1 Priedas

PAV subjektų ir Atsakingos institucijos raštų dėl pradėto PAV IR PAV ataskaitos kopijos

DĖL PRANEŠIMO APIE POVEIKIO APLINKAI VERTINIMO PRADŽIĄ

Vadovaujantis Planuojamos ūkinės veiklos poveikio aplinkai vertinimo įstatymo (toliau – PAV įstatymas) 9 straipsnio 3 dalimi informuojame, kad gavome pranešimą apie UAB „Unlimited wind 2“ planuojamos ūkinės veiklos – 32 vėjo elektrinių parko Pasvalio r. sav. Daujėnų ir Krinčino sen. teritorijose statybos ir eksploatavimo poveikio aplinkai vertinimo pradžią (toliau – pranešimas apie PAV pradžią).

Pasvalio rajono savivaldybės teritorijoje esančių žemės sklypų, kuriuose planuojamos statyti vėjo elektrinės, žemėlapio fragmentas

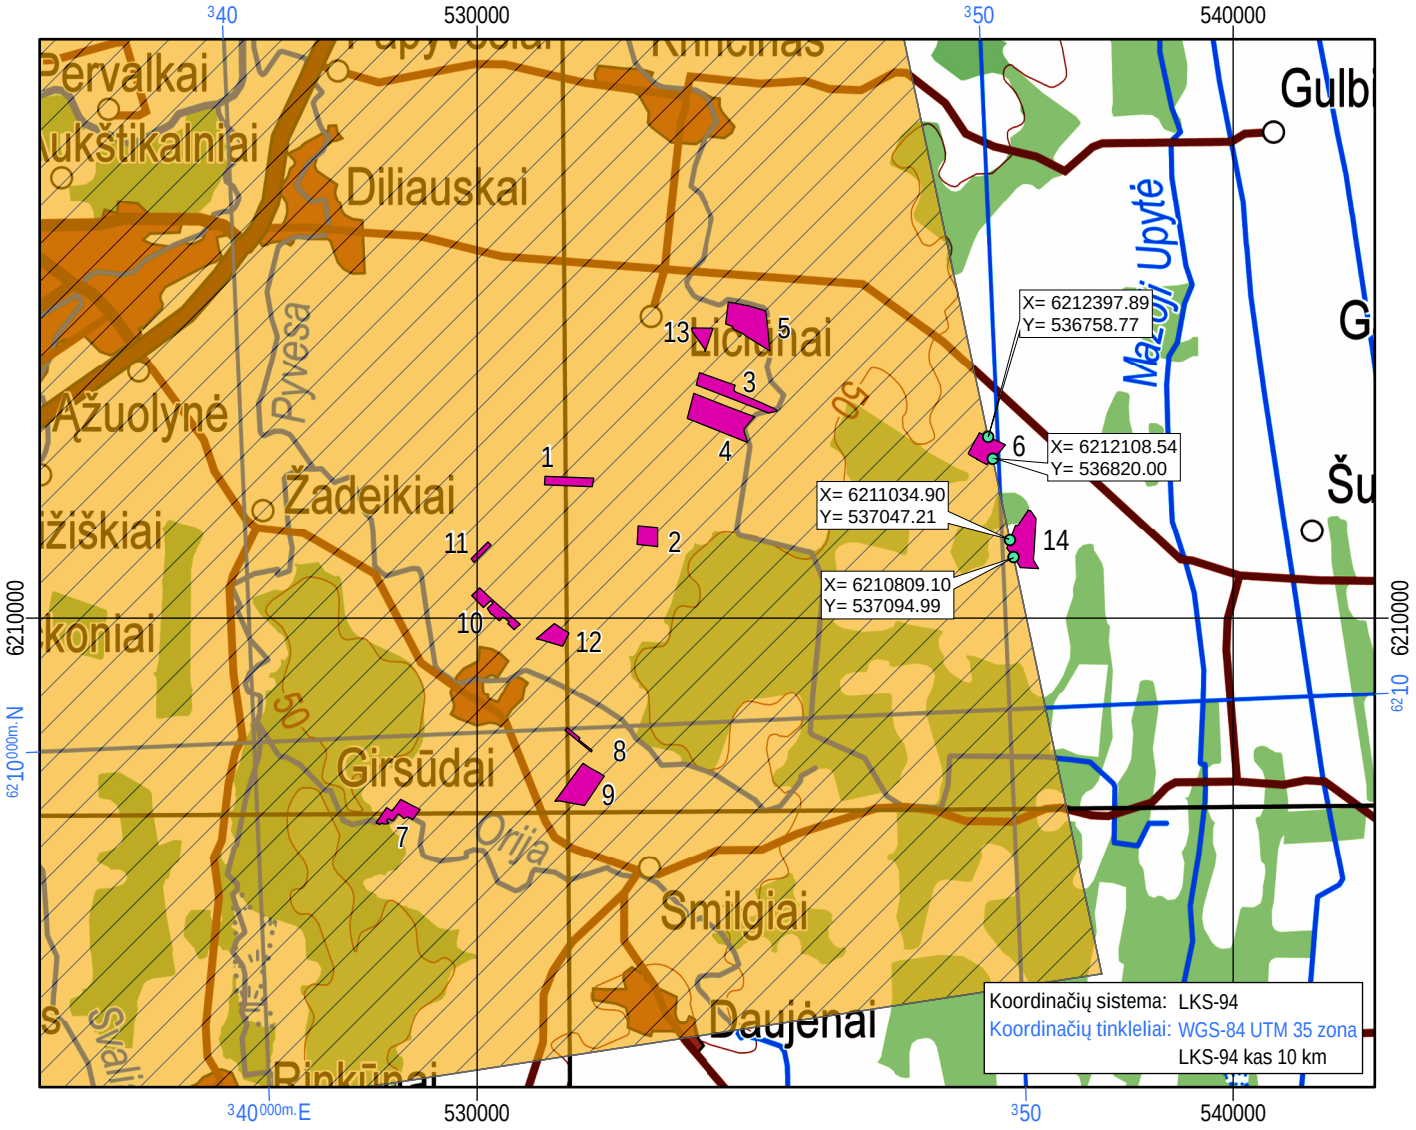
LK vadas nustatė, kad Prašyme nurodyti **1–5**, **7–13** sklypai**, 6** sklypo vakarinė dalis nuo linijos, jungiančios taškus, kurių koordinatės: X = 6212397.89 Y= 536758.77; X= 6212108.54 Y= 536820.00, **14** sklypo vakarinė dalis nuo linijos, jungiančios taškus, kurių koordinatės: X = 6211034.90 Y= 537047.21; X= 6210809.10 Y= 537094.99, patenka į Lietuvos Respublikos teritorijų, kuriose gali būti ribojami vėjo elektrinių (aukštų statinių) projektavimo ir statybos darbai, žemėlapyje, patvirtintame LK vado 2016 m. vasario 15 d. įsakymu Nr. V-217 „Dėl Lietuvos Respublikos teritorijų, kuriose gali būti ribojami vėjo elektrinių (aukštų statinių) projektavimo ir statybos darbai, žemėlapio patvirtinimo“ (toliau – Žemėlapis), sudarytame tarpininkaujant nacionalinį saugumą užtikrinančioms institucijoms ir vadovaujantis Teritorijų, kuriose, atsižvelgiant į nacionalinio saugumo reikalavimus, taikomi vėjo elektrinių statybos apribojimai, žemėlapio sudarymo metodika, patvirtinta Lietuvos Respublikos krašto apsaugos ministro 2012 m. rugpjūčio 22 d. įsakymu Nr. V-921 „Dėl Teritorijų, kuriose, atsižvelgiant į nacionalinio saugumo reikalavimus, taikomi vėjo elektrinių statybos apribojimai, žemėlapio sudarymo metodikos patvirtinimo“, pažymėtas teritorijas, kuriose vėjo elektrinių projektavimo ir statybos darbai ribojami (Žemėlapio fragmentas pridedamas).

Prašyme nurodytuose **1–5**, **7–13** sklypai**, 6** sklypo vakarinė dalis nuo linijos, jungiančios taškus, kurių koordinatės: X = 6212397.89 Y= 536758.77; X= 6212108.54 Y= 536820.00, **14** sklypo vakarinė dalis nuo linijos, jungiančios taškus, kurių koordinatės: X = 6211034.90 Y= 537047.21; X= 6210809.10 Y= 537094.99, pastatytos vėjo elektrinės patektų į teritoriją, kurioje vėjo elektrinių projektavimo ir statybos darbai ribojami (Žemėlapyje žymima oranžine spalva).

1. **pritarti** (*statiniai ar įrenginiai nurodytoje vietoje gali būti statomi, rekonstruojami ar įrengiami*) vėjo elektrinių **iki 280 m (imtinai)** bendro aukščio, įskaitant sparnuotę, statybai **6** sklypo rytinėje dalyje nuo linijos, jungiančios taškus, kurių koordinatės: X = 6212397.89 Y= 536758.77; X= 6212108.54 Y= 536820.00, ir **14** sklypo rytinėje dalyje nuo linijos, jungiančios taškus, kurių koordinatės: X = 6211034.90 Y= 537047.21; X= 6210809.10 Y= 537094.99;

2. **pritarti (su nurodytomis sąlygomis)** (*statiniai ar įrenginiai nurodytoje vietoje gali būti statomi, rekonstruojami ar įrengiami tik įvykdžius nurodomas sąlygas*) vėjo elektrinių **iki 280 m (imtinai)** bendro aukščio, įskaitant sparnuotę, statybai **Prašyme nurodytuose 1–5**, **7–13** sklypuose**, 6** sklypo vakarinėje dalyje nuo linijos, jungiančios taškus, kurių koordinatės: X = 6212397.89 Y= 536758.77; X= 6212108.54 Y= 536820.00, **14** sklypo vakarinėje dalyje nuo linijos, jungiančios taškus, kurių koordinatės: X = 6211034.90 Y= 537047.21; X= 6210809.10 Y= 537094.99, **su sąlygomis**, kad vėjo elektrinių bendras aukštis, įskaitant sparnuotę, ateityje negalės būti didinamas ir kad statyti ar įrengti elektrines planuojantis asmuo ne vėliau kaip iki statybą leidžiančio dokumento išdavimo derinimo išvadoje nurodytai institucijai pateiks patvirtintą statybos projektą ir su šia institucija pasirašys sutartį dėl kompensacijos, skirtos daliai investicijų ir kitoms išlaidoms, kurios reikalingos nacionalinio saugumo funkcijų atlikimui užtikrinti, atlyginti, sumokėjimo ir pateiks šios prievolės įvykdymo užtikrinimą.

Pasvalio rajono savivaldybės teritorijoje esančio žemės sklypo, kuriame planuojama statyti vėjo elektrinė, žemėlapio fragmentas

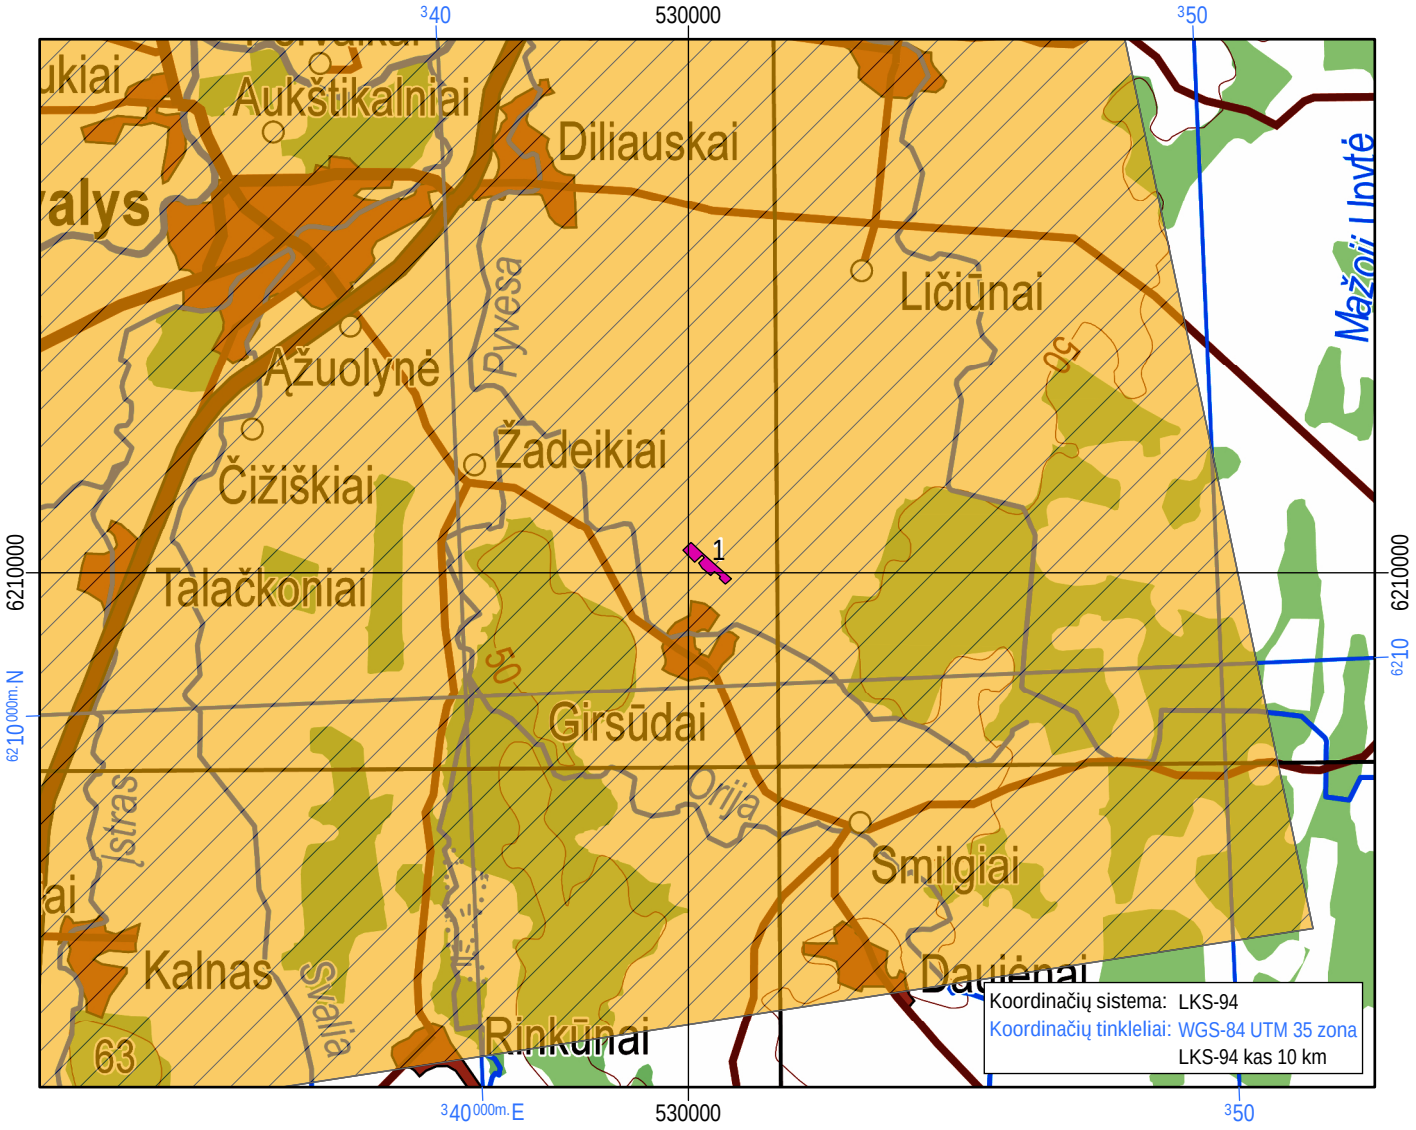
Išvada. LK vadas, atsižvelgdamas į tai, kad Prašyme nurodytame sklype planuojamos statyti vėjo elektrinės aukštis virš žemės paviršiaus būtų 280 m (įskaitant sparnuotę), taip pat į tai, kad ji trukdytų atlikti / užtikrinti nustatytas krašto apsaugos sistemos ir nacionalinio saugumo funkcijas (*vėjo elektrinė, pastatyta sklype, trukdytų stebėti ir kontroliuoti Lietuvos Respublikos oro erdvę ir jos prieigas, ir jos veikla darytų neigiamą įtaką užtikrinant Lietuvos Respublikos valstybės sienos, kuri taip pat yra ir NATO / Europos Sąjungos vidinė siena, gynybą, taip pat vėjo elektrinė patektų į Žemėlapyje pažymėtą teritoriją, kurioje, atsižvelgiant į nacionalinio saugumo reikalavimus, taikomi statybos apribojimai*), ir vadovaudamasis AĮ 13 straipsnio 4 dalies, SŽNSĮ 16 straipsnio 2 dalies, 120 straipsnio 3 dalies ir 135 straipsnio 2 dalies, AIEĮ 49 straipsnio 24 dalies nuostatomis (*keliamų trukdžių galima išvengti panaudojant papildomas priemones*), Aviacijai galinčių kliudyti statinių statybos, rekonstravimo, įrenginių įrengimo ir želdinių sodinimo (įveisimo) derinimo tvarkos aprašu, patvirtintu Lietuvos Respublikos Vyriausybės 2012 m. gegužės 29 d. nutarimu Nr. 625 „Dėl Aviacijai galinčių kliudyti statinių statybos rekonstravimo, įrenginių įrengimo ir želdinių sodinimo (įveisimo) derinimo tvarkos aprašo patvirtinimo“, Informacijos apie teritorijas, kuriose, atsižvelgiant į nacionalinio saugumo reikalavimus, taikomi vėjo elektrinių statybos apribojimai, teikimo, vėjo elektrinių statybos vietų šiose teritorijose derinimo, kompensacijų mokėjimo ir papildomų techninių priemonių derinimo tvarkos aprašu, patvirtintu Lietuvos Respublikos Vyriausybės 2012 m. gegužės 29 d. nutarimu Nr. 626 „Dėl Informacijos apie teritorijas, kuriose, atsižvelgiant į nacionalinio saugumo reikalavimus, taikomi vėjo elektrinių statybos apribojimai, teikimo, vėjo elektrinių statybos vietų šiose teritorijose derinimo ir kompensacijų mokėjimo tvarkos aprašo patvirtinimo“, (toliau – Informacijos teikimo, vėjo elektrinių statybos vietų derinimo, kompensacijų mokėjimo ir papildomų techninių priemonių derinimo tvarkos aprašas) ir Žemėlapiu, priėmė sprendimą **pritarti (*su nurodytomis sąlygomis*)** (*statiniai ar įrenginiai nurodytoje vietoje gali būti statomi, rekonstruojami ar įrengiami tik įvykdžius nurodomas sąlygas*) vėjo elektrinės statybai prašyme nurodytame sklype **su sąlygomis**, kad įrengtos vėjo elektrinės aukštis neviršys 280 m (įskaitant sparnuotę) ir kad statyti ar įrengti

elektrinę planuojantis asmuo ne vėliau kaip iki statybą leidžiančio dokumento išdavimo derinimo išvadoje nurodytai institucijai pateiks patvirtintą statybos projektą ir su šia institucija pasirašys sutartį dėl kompensacijos, skirtos daliai investicijų ir kitoms išlaidoms, kurios reikalingos nacionalinio saugumo funkcijų atlikimui užtikrinti, atlyginti, sumokėjimo, taip pat pateiks šios prievolės įvykdymo užtikrinimą.

Pasvalio rajono savivaldybės teritorijoje esančių žemės sklypų, kuriuose planuojamos statyti vėjo elektrinės, žemėlapio fragmentas

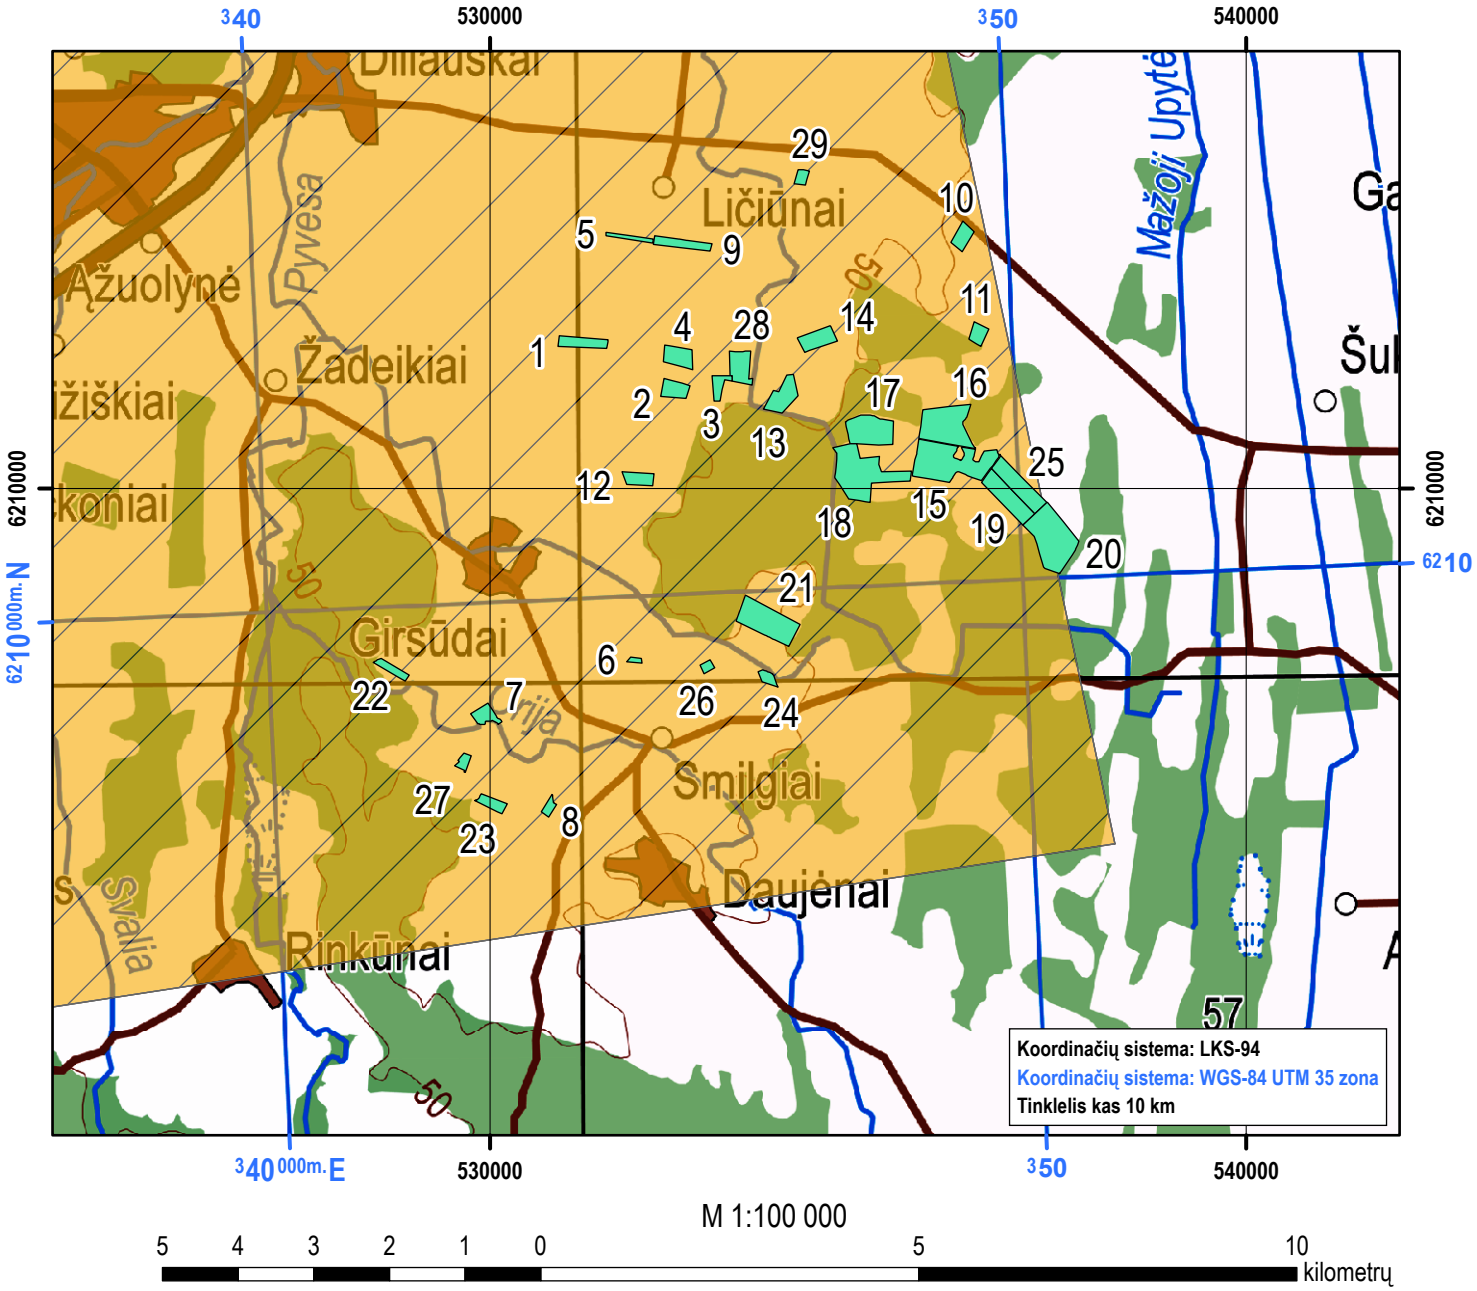
Išvada. LK, atsižvelgdama į tai, kad Prašyme nurodytuose sklypuose planuojamų vėjo elektrinių aukštis virš žemės paviršiaus būtų iki 280 m (įskaitant sparnuotę), taip pat į tai, kad 1–19, 21–29 sklypuose ir 20 sklypo vakarinėje dalyje pastatytos vėjo elektrinės trukdytų atlikti / užtikrinti nustatytas krašto apsaugos sistemos ir nacionalinio saugumo funkcijas (*vėjo elektrinės trukdytų stebėti ir kontroliuoti Lietuvos Respublikos oro erdvę ir jos prieigas, ir jų veikla darytų neigiamą įtaką užtikrinant Lietuvos Respublikos valstybės sienos gynybą, taip pat vėjo elektrinės patektų į Žemėlapyje pažymėtas teritorijas, kuriose, atsižvelgiant į nacionalinio saugumo reikalavimus, taikomi statybos apribojimai*), ir, vadovaudamasi AĮ 13 straipsnio 4 dalies, SŽNSĮ 16 straipsnio 2 dalies, 120 straipsnio 3 dalies ir 135 straipsnio 2 dalies, AIEĮ 49 straipsnio 19 dalies nuostatomis (*atsiradusių trukdžių įmanoma išvengti panaudojant papildomas priemones*), Aviacijai galinčių kliudyti statinių statybos bei rekonstravimo ir įrenginių įrengimo derinimo tvarkos aprašu, patvirtintu Lietuvos Respublikos Vyriausybės 2012 m. gegužės 29 d. nutarimu Nr. 625 „Dėl Aviacijai galinčių kliudyti statinių statybos bei rekonstravimo ir įrenginių

b) pritarti (su nurodytomis sąlygomis) (*statiniai ar įrenginiai nurodytoje vietoje gali būti statomi, rekonstruojami ar įrengiami tik įvykdžius nurodomas sąlygas*) **29 (dvidešimt devynių)** vėjo elektrinių (iki 280 m (imtinai) bendro aukščio, įskaitant sparnuotę) statybai Prašyme nurodytuose **1–19, 21–29 sklypuose ir 20 sklypo vakarinėje dalyje, su sąlygomis**, kad vėjo elektrinių bendras aukštis, įskaitant sparnuotę, ateityje negalės būti didinamas ir kad statyti ar įrengti elektrines planuojantis asmuo ne vėliau kaip iki statybą leidžiančio dokumento išdavimo derinimo išvadoje nurodytai institucijai pateiks patvirtintą statybos projektą ir su šia institucija pasirašys sutartį dėl kompensacijos, skirtos daliai investicijų ir kitoms išlaidoms, kurios reikalingos nacionalinio saugumo funkcijų atlikimui užtikrinti, atlyginti, sumokėjimo ir pateiks šios prievolės įvykdymo užtikrinimą.
